A-2019094

仕様変更のご案内

Klippon Connect 端子台 アクセサリ

部品ホルダー端子台 BEST の形状変更に関するお知らせ

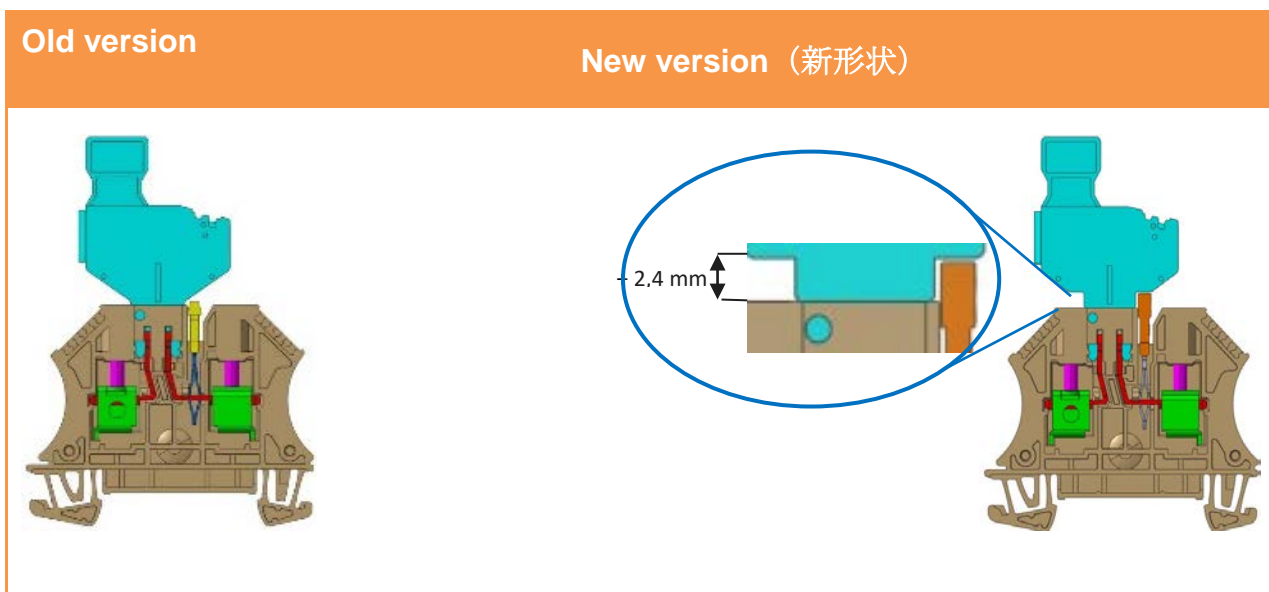
この度、電子部品の取り付けに使用される部品ホルダー端子台 BEST series の断路端子またはヒューズ端子である SIHA 3(ヒューズホルダー)の形状を変更することとなりました。
この変更による該当製品の品番、型式や電氣的仕様の変更はございません。

高さ: 形状的な変更なし(部分的な変更あり)
新しい BEST の固有識別: 「2018」の彫刻がされます。

目的 : A シリーズのブ短絡板 ZQVxxN(クロスコネクション)を使用した際は 2.4mm 高いため、カバーとの干渉が発生し、また同時に開閉を行う事が出来ませんでした。
形状変更品においては短絡板との干渉が発生しない為の形状変更を行っています。
※ その他、取付け寸法、電氣的、品番、型式等の変更はありません。
